改善箇所説明図

ドアミラースイッチ

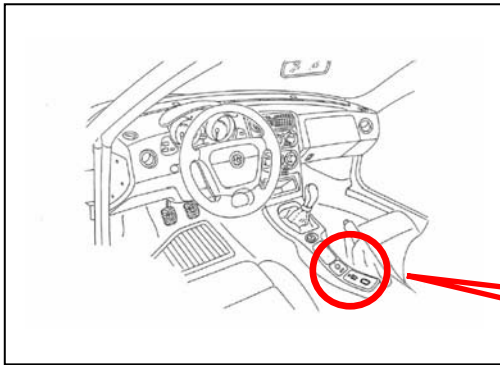
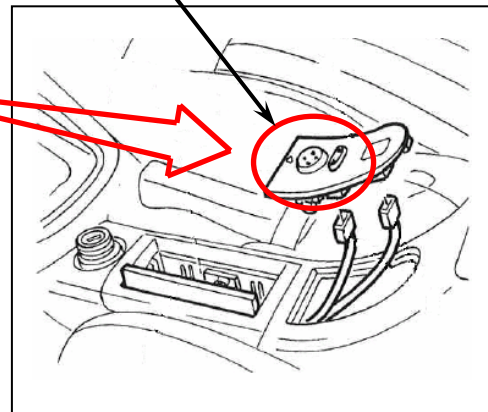
センターコンソールに設置されている後写鏡の角度調節用スイッチの接点部に不適切な潤滑剤を塗布したものがあため、炎天下に駐車するなど当該部が高温にさらされた場合、潤滑剤成分が硬化し、角度調節の際に接点部が破損することがある。そのため、そのまま使用を続けると、破損部位でアークが発生し、発熱することがあり、最悪の場合、火災に至るおそれがある。

全車両、ドアミラースイッチを良品と交換する。

識別：フューエル・フィルター・リッドの内側に白色の内側に白ペイントを塗布する
